改善箇所説明図

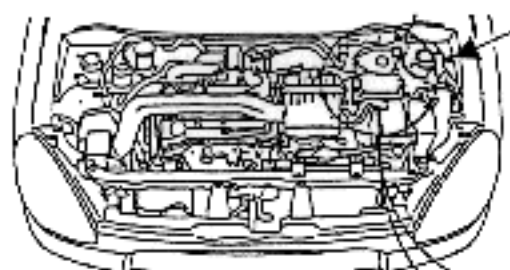
作業完了車はここに黄色のペイントを塗布する。

基準不適合発生箇所

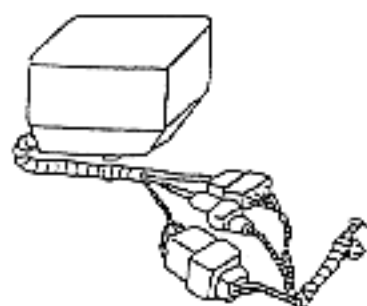
配線カプラー

前照灯及び警告器配線端子

電気装置において、前照灯及び警告器の電気配線カプラー内の端子に寸法が不適切なものがあるため、そのままの状態で使用を続けると、当該端子結合部が発熱して樹脂製のカプラーが溶損し、最悪の場合、溶損した樹脂が端子に溶着して導通不良となり、前照灯の不点及び警告器の作動不良に至るおそれがある。

サブハーネス追加

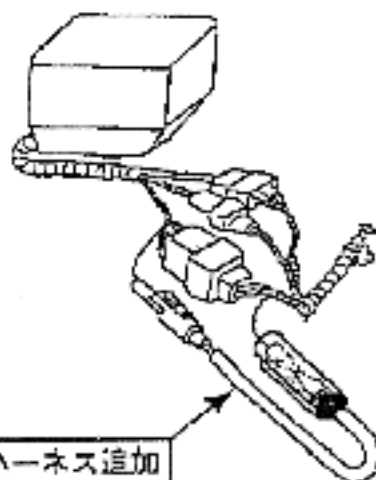
改善前

全車両、当該端子間にサブハーネスを追加結線する。

改善後
